MINERA ESCONDIDA LTDA.
INGENIERIA DE DETALLES
CAMBIO DE MATERIAL LINEAS ELECTROLITICAS
INTERPLANTA A HDPE

SINGULARIDADES DE TRAZADO
ATRAVIESO CAMINO B-55 km 11+526
PLANTA, SECCIONES Y DETALLES

BPI17009-C-6000-SC01

SECCIÓN A

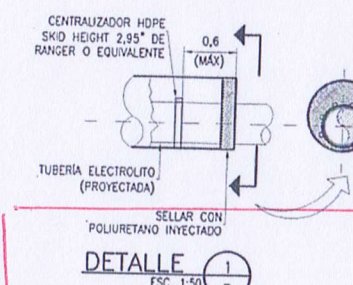
Identificar ferocidad
Defensas camineras si aplica.

→ Pensar Diseño
tubería + Relleno

DEBEA PROVEER TODAS LAS
SELECCIONADO Y COMPACTADO,
Diseno y parámetros de
Control por Ingeniería
EL CLIENTE, A TRAVÉS DE LA
E
